改善箇所説明図

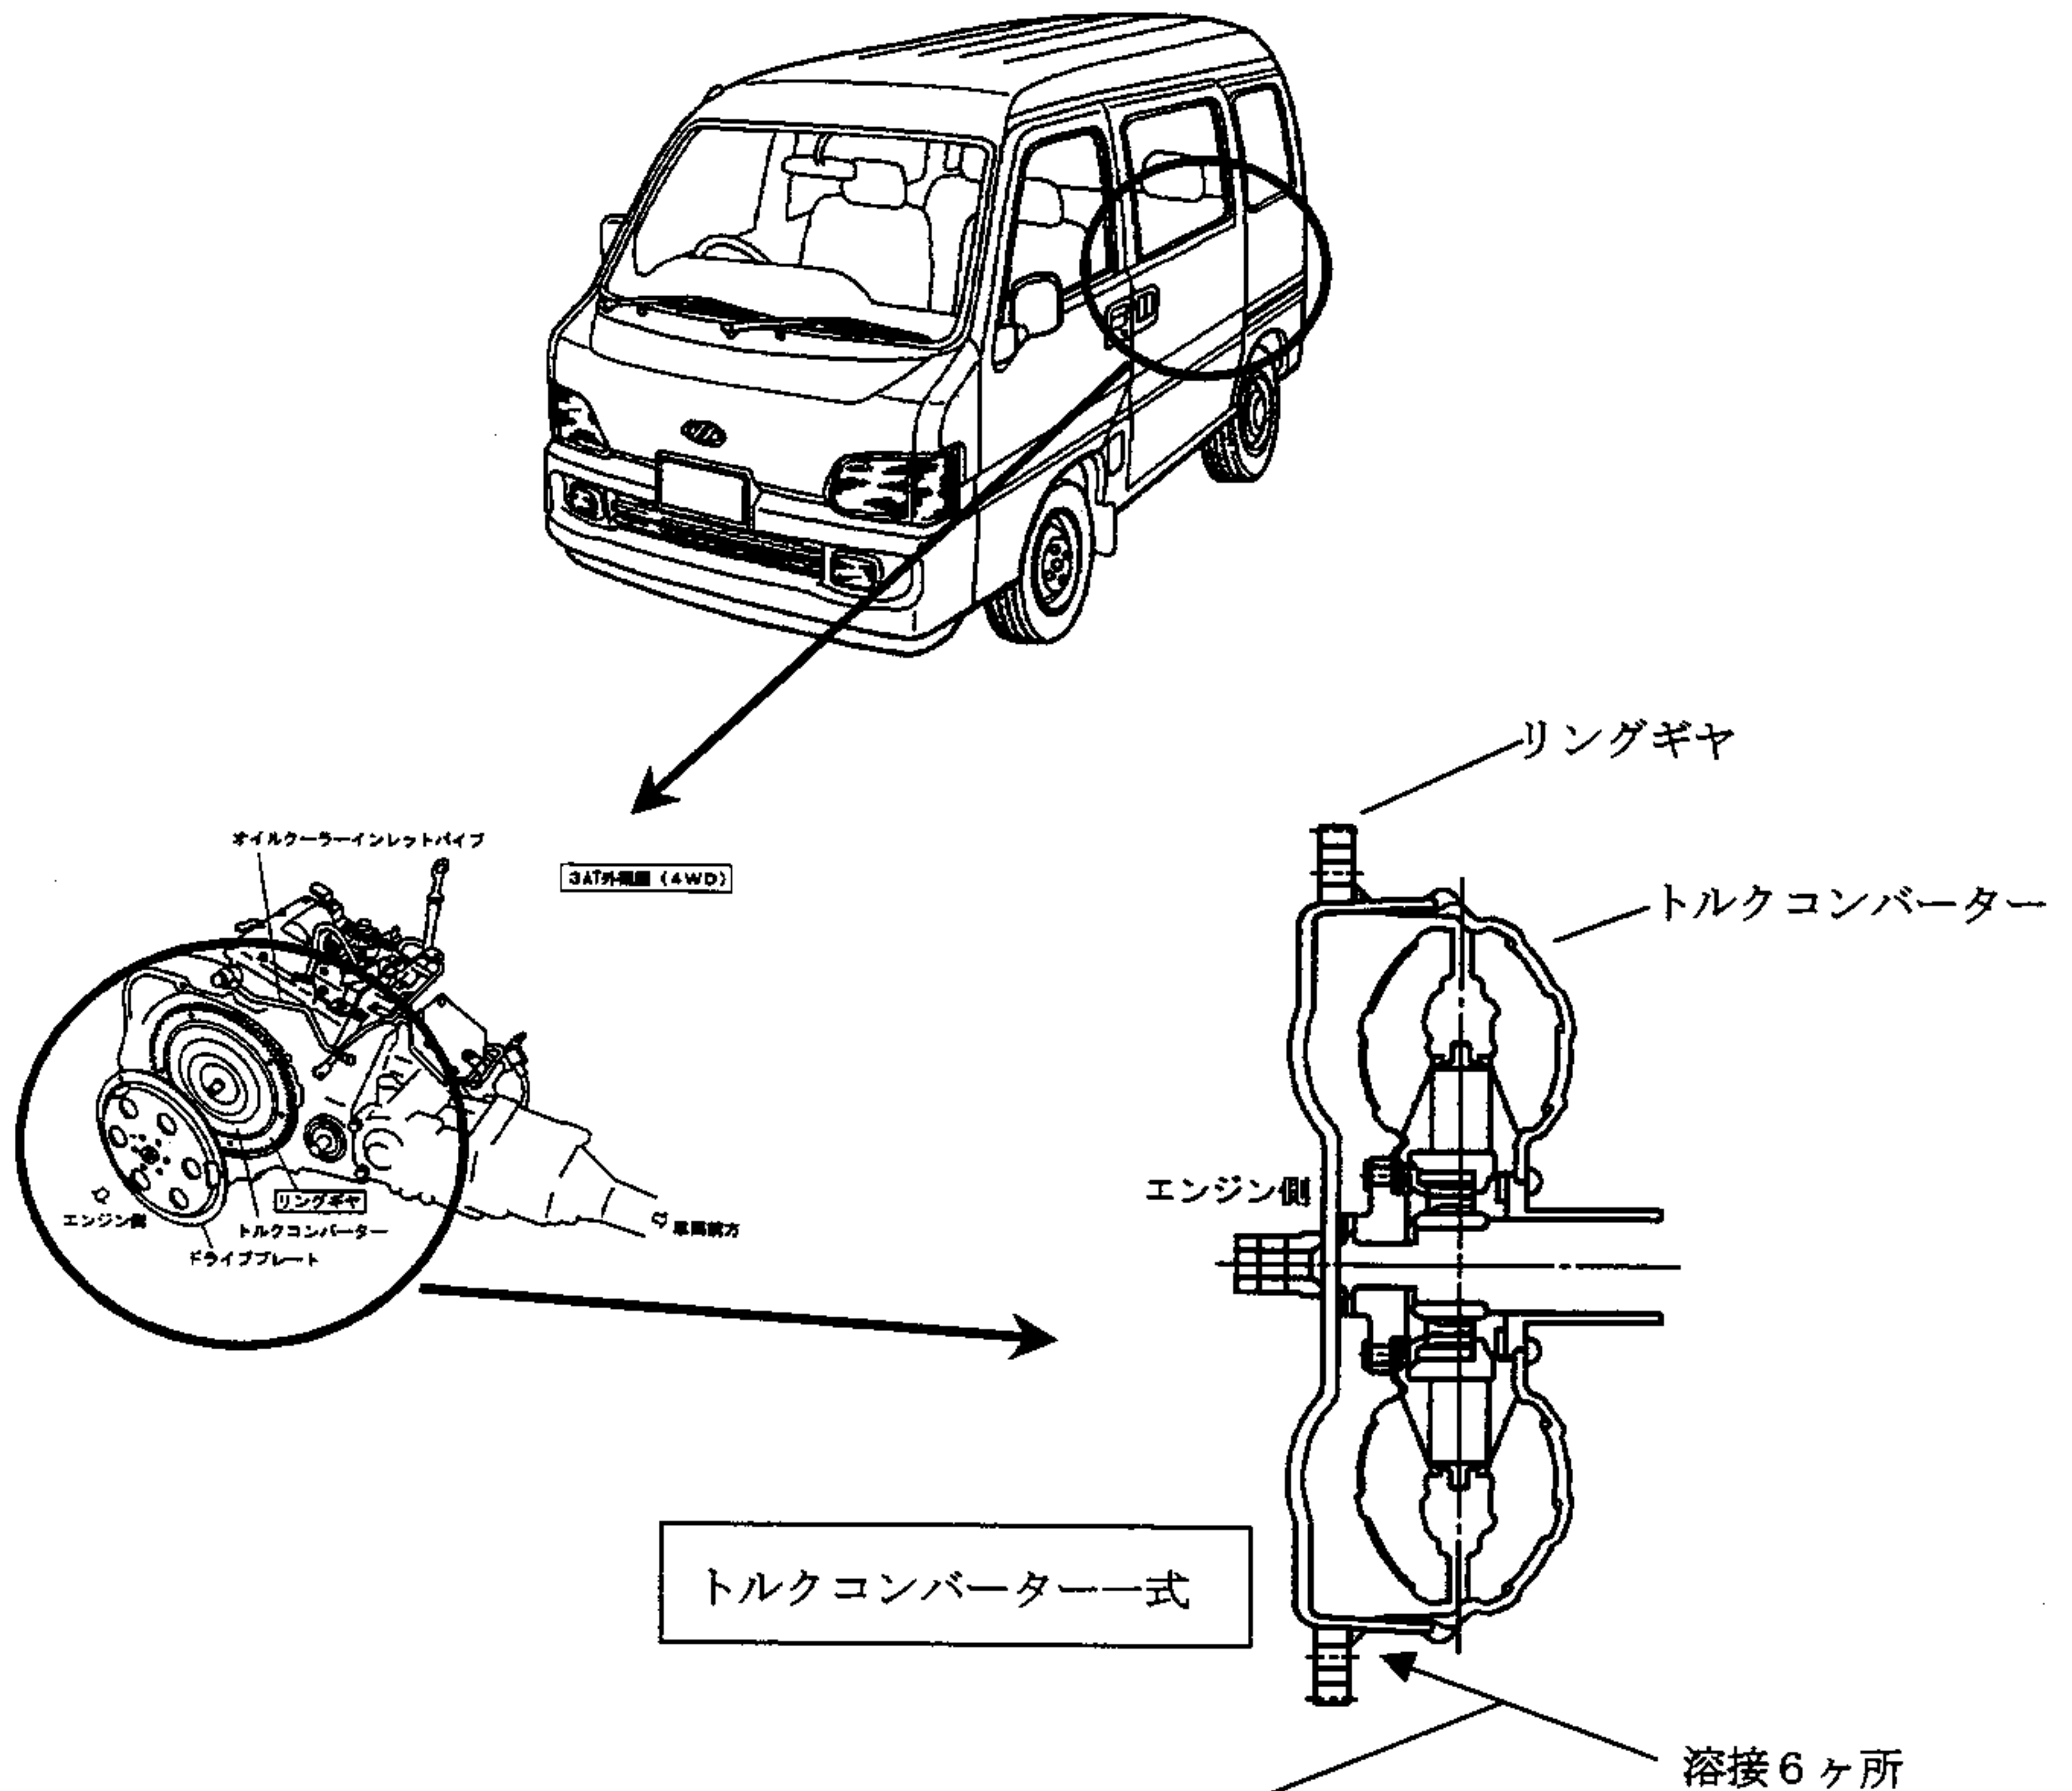
基準不適合発生箇所

動力伝達装置において、3速自動変速機内部のトルクコンバーターとリングギヤの溶接に不適切なものがあるため、加減速の繰り返し等により、当該溶接部が剥れることがあり、リングギヤがミッションケースと干渉して異音が発生し、そのままの状態で使用続けると、リングギヤが折損してオイルクーラー配管を破損し、オイルが漏れ、最悪の場合、火災に至るおそれがある。

改善内容

全車両、トルクコンバーター一式を良品と交換する。

識別

スターターモータ横のミッションケースに青ペイントを塗布する。
